Nouvelle centrale thermique sur le territoire du village nordique de Kangiqsuajaq

Complément de l'étude d'impact sur l'environnement et le milieu social

Réponses aux questions et commentaires du ministère de l'Environnement, de la Lutte contre les changements climatiques, de la Faune et des Parcs du Québec

Juillet 2024

Annexe K (Réponse QC-18)

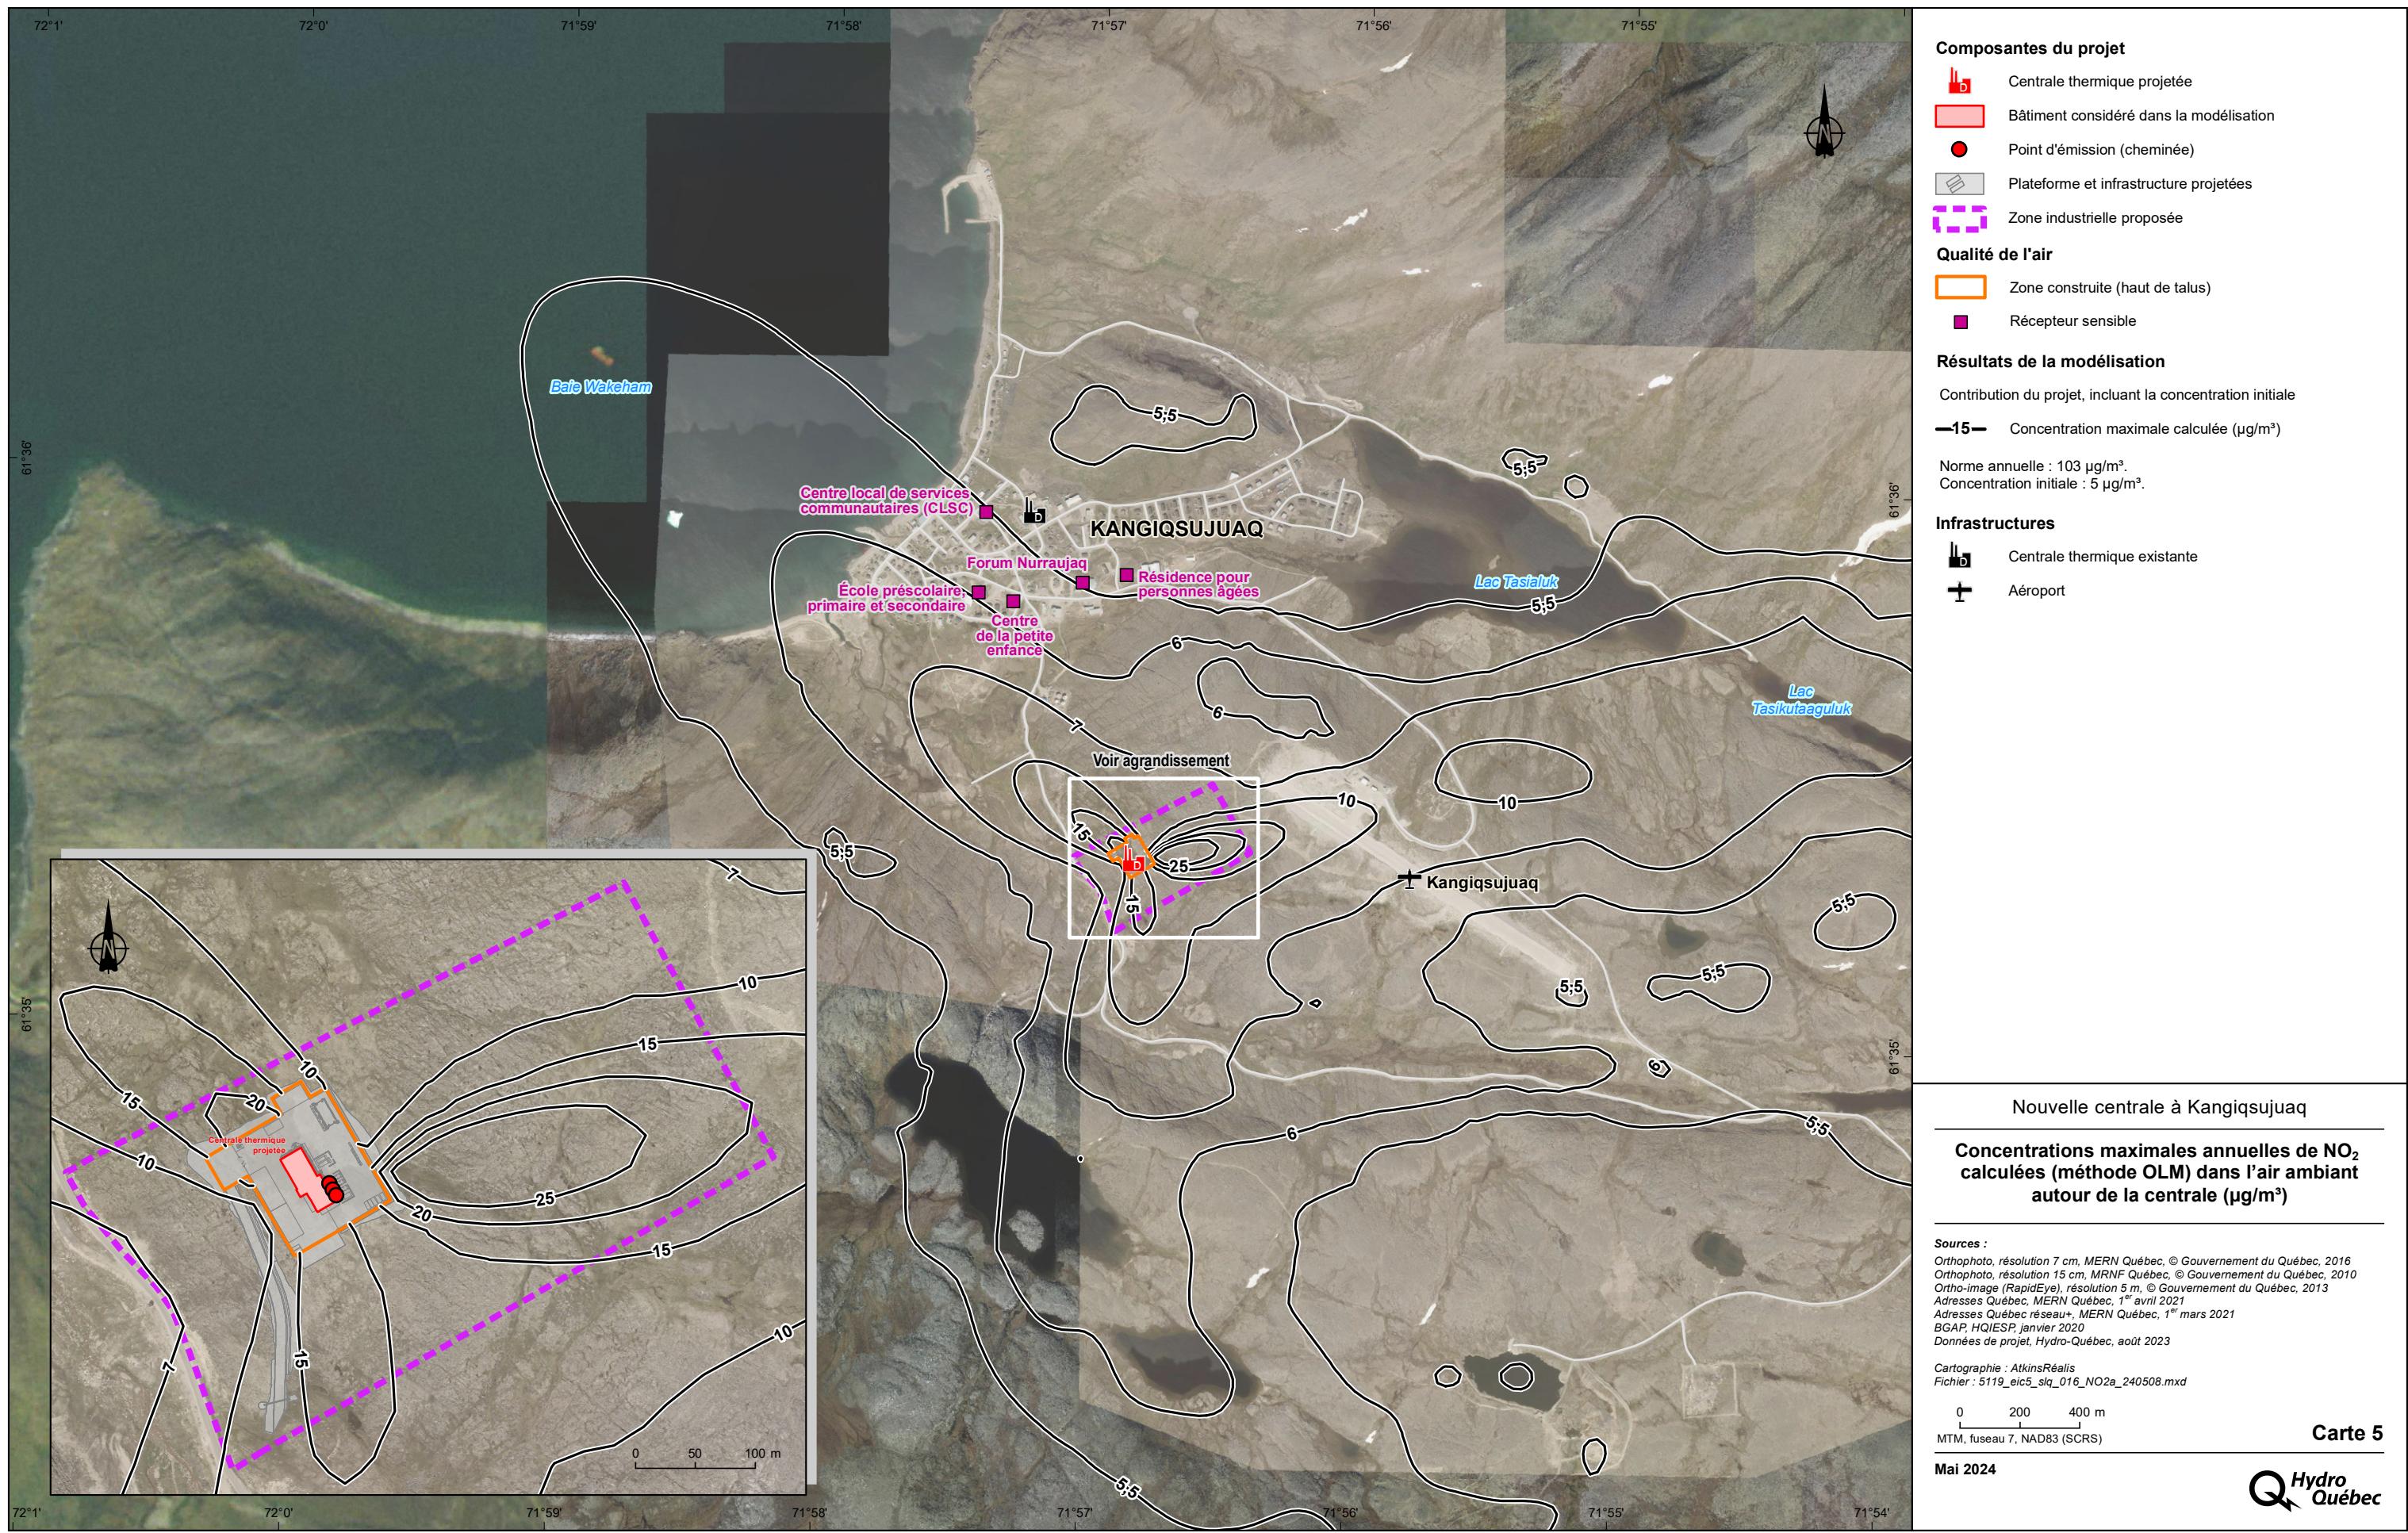
À la suite du dépôt de l'étude mentionnée en objet, le ministère de l'Environnement, de la Lutte contre les changements climatiques, de la Faune et des Parcs (MELCCFP) a émis une série de questions et de commentaires. Pour l'étude de dispersion atmosphérique, le MELCCFP demande à la question 18 de reprendre les simulations de la dispersion atmosphérique pour le NO₂ en utilisant la méthode de conversion du NO en NO₂ « *Ozone Limiting Method (OLM)* » plutôt que la méthode « *Plume Volume Molar Ratio Method (PVMRM)* », tout en considérant des concentrations initiales de NO₂ plus faibles et des concentrations d'ozone légèrement différentes, comme suit :

La création de cette zone a été considérée dans les nouvelles simulations, par l'ajout de récepteurs (points de calcul) tous les 25 m sur son pourtour, et dans la nouvelle interprétation des résultats pour le NO₂. Rappelons que les normes de qualité de l'air ne sont pas applicables dans une zone industrielle exempte d'établissements publics ou de résidences. Pour conclure, il n'y a plus de dépassement prévu des normes pour la concentration de NO₂ dans l'air ambiant à proximité de la centrale, et l'évaluation des impacts sur la qualité de l'air du village et sur la santé de ses habitants et habitantes demeure identique à celle de l'étude d'impact.
